東海第二発電所  
原子炉格納容器の過圧破損を防止するための設備  
(格納容器圧力逃がし装置)について  
(審査会合における指摘事項の回答)

平成29年8月25日

日本原子力発電株式会社

- 
1. 審査会合(2017年7月27日)での指摘事項
  2. 指摘事項の回答

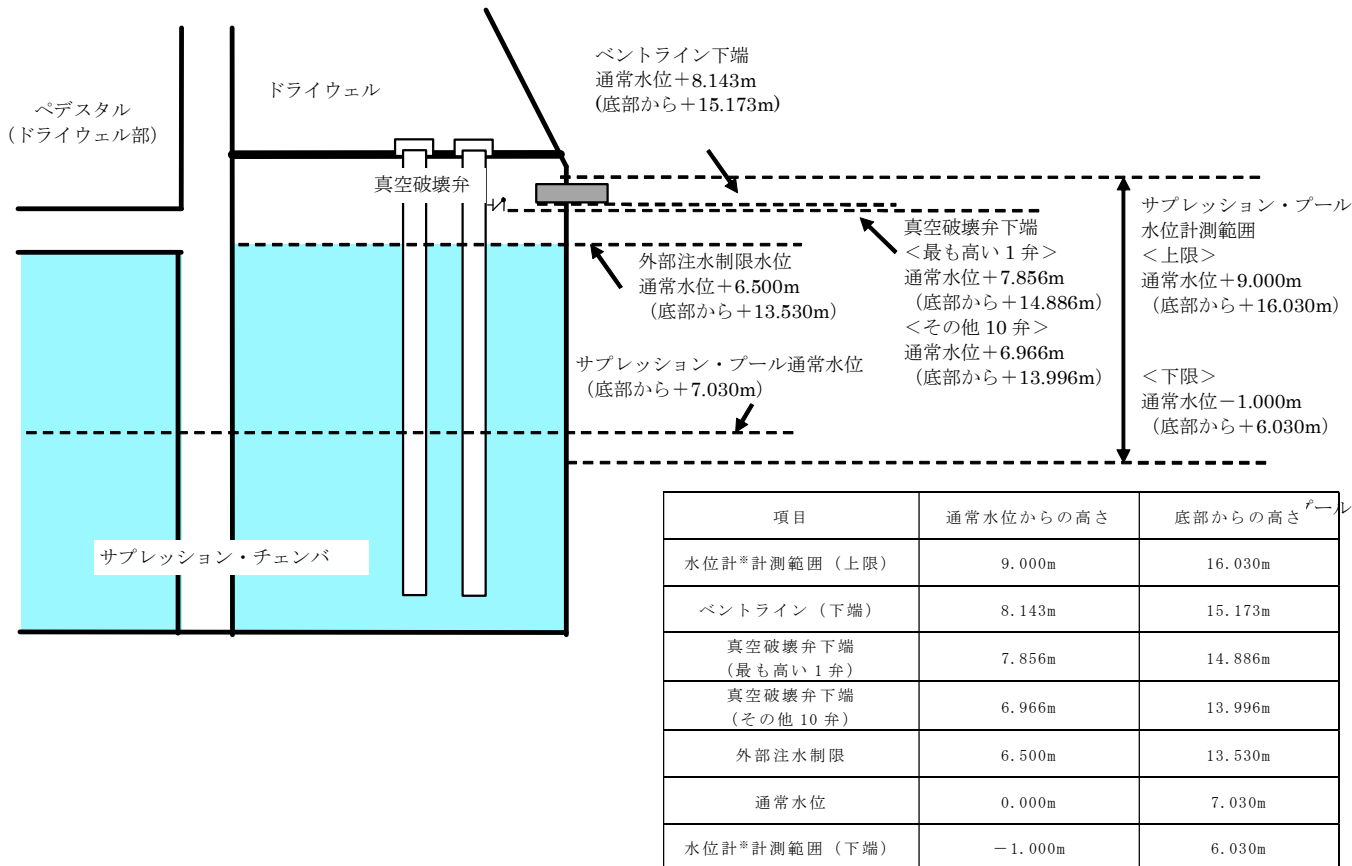
- ・サブプレッション・プールのベントラインや真空破壊弁の高さ、サブプレッション・プール水位計の計測範囲を整理して提示すること。

- ・サブプレッション・チェンバ側のベントライン、真空破壊弁高さ、サブプレッション・プール水位計計測範囲を整理した。

耐圧強化ベント系隔離弁等の配置

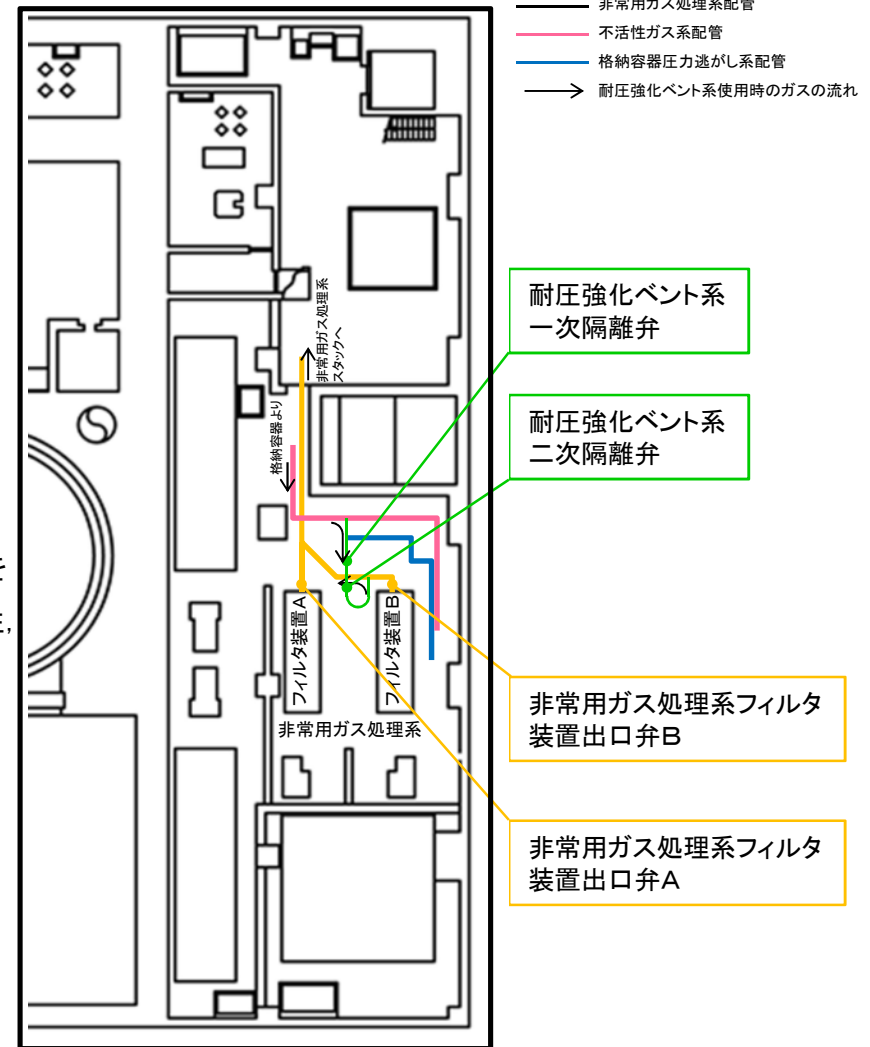
- 格納容器圧力逃がし装置に接続する系統について、耐圧強化ベント系へ接続されている非常用ガス処理系の出口弁がAO弁でフェイルオープンとなっていることから、電源喪失時等の隔離作業の成立性を整理して提示すること。

- 耐圧強化ベント系は炉心損傷前に使用する系統であり、想定される重大事故等時における現場の線量率及び室温は高くないことから現場において手動にて閉操作が実施可能である。
- 現在、非常用ガス処理系フィルタ装置出口弁はフェイルオープンの弁であり、駆動源喪失時には、現場においてバックアップ窒素供給弁を開にし、当該隔離弁を閉にした上で機械的ロックをすることで当該弁の閉操作が可能であるが、信頼性、作業性向上のため、当該弁のアクチュエータをバックアップ窒素を要せず、手動にて閉操作可能なものに取り替える。

#### 【MAAP評価におけるスクラビング効果の扱い】

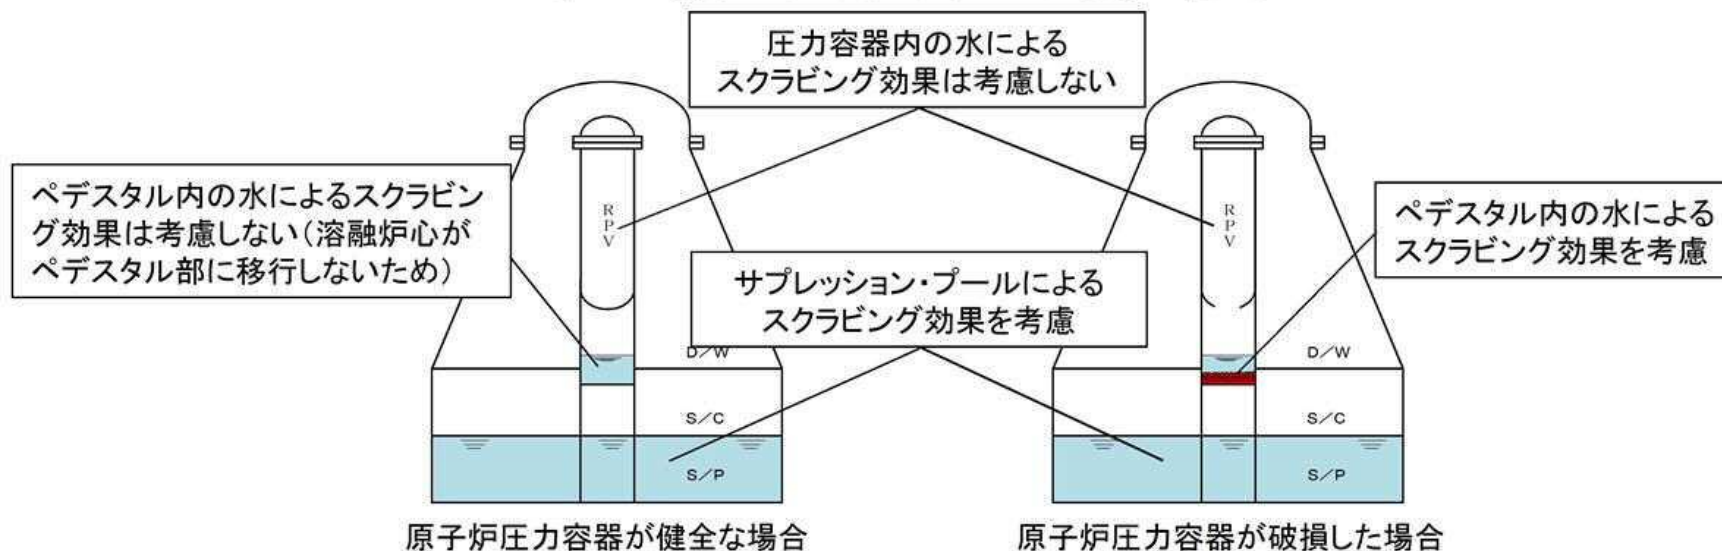
・MCCI時のエアロゾルの評価について、ペDESTAL内の水にDFを期待しているか整理して提示すること。

・MAAP評価において、ペDESTAL内の水によるスクラビング効果を考慮している。

ペDESTAL内の水によるスクラビング効果は、サプレッション・プールでのスクラビング効果と同様にSUPRAコードを用いて圧力・プール水深等のパラメータを基に評価する(別紙17補足2参照)

フィルタ装置

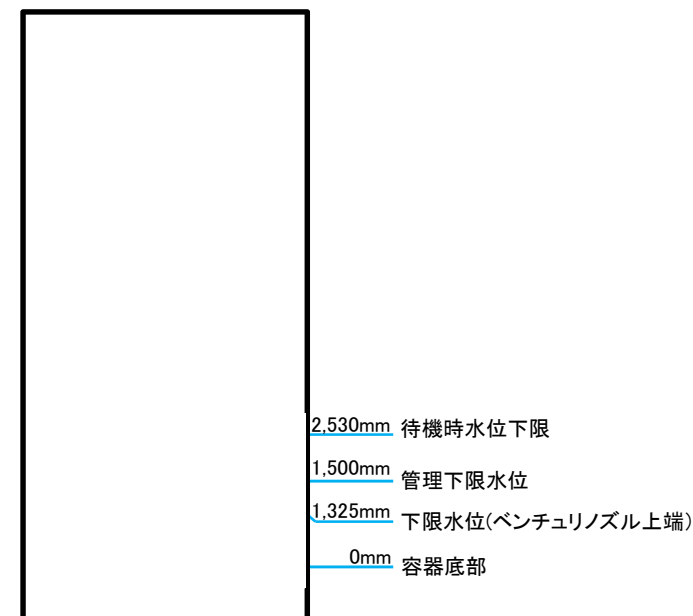
- 格納容器圧力逃がし装置におけるベンチュリノズルの頂部まで水位があれば、設計上期待しているDFが確保できることを整理して提示すること。

以上のことから、ベンチュリノズルの頂部まで水位があれば、設計上期待しているDFは確保できる。

なお、スクラビング水位は、DFの性能が確認されているベンチュリノズルの上端(1,325mm)に対して、ベント中も1,500mmを下回らない運用とすること、及びスクラビング水のpHを待機時にpH13以上 であることを確認し、ベント中もアルカリ性を維持する運用としている。

ラジオリシスで発生する硝酸によるスクラビング水の塩基消費量評価

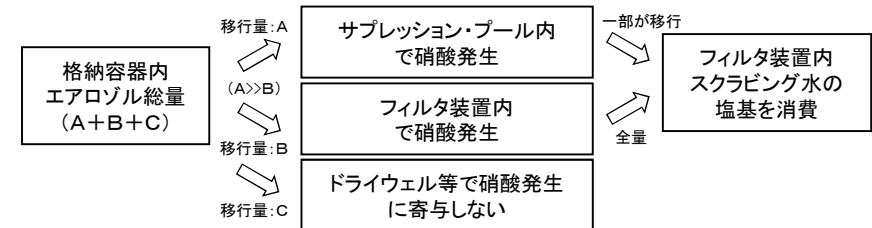
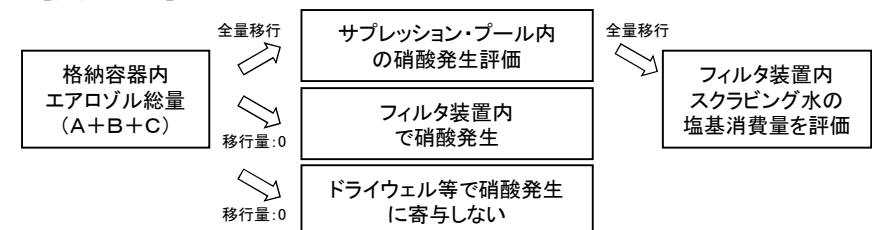
- ラジオリシスによるスクラビング水のpHの影響について整理して提示すること。  
また、スクラビング水のpHの管理値における考え方を整理して提示すること。

格納容器内に放出された放射性よう素を全てエアロゾル(Csl)とし、サブプレッション・プール内に全てのエアロゾルが移行するものとして、硝酸の発生量を評価した上で、発生した硝酸は全てフィルタ装置に移行し、スクラビング水の塩基と反応するものとして評価している。このため、スクラビング水へのエアロゾルの移行量の違いによるpHへの影響は考慮していない。

スクラビング水の塩基の消費量を保守的に評価した結果、ベント後のスクラビング水のpHは12.7であり(別紙41参照)、十分アルカリ性が維持できることを確認している。このため、スクラビング水のpHの管理値は、系統待機時(通常時)でpH 13以上  としている。

【炉心損傷を判断した場合のベント準備】

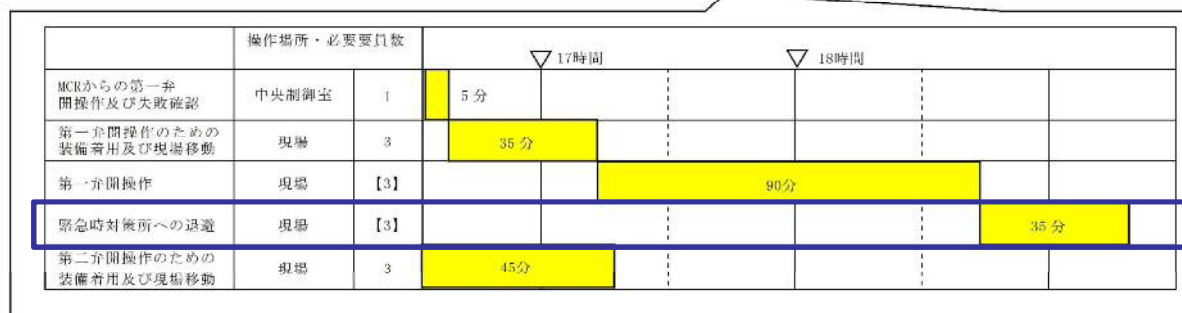
- ・ベント準備・実施のタイムチャートを整理して提示すること。

- ・要員は作業完了後、緊急時対策所へ退避又は帰還する。
- ・ベント準備操作において、ベント実施基準到達までに緊急時対策所への退避が完了することを示した。
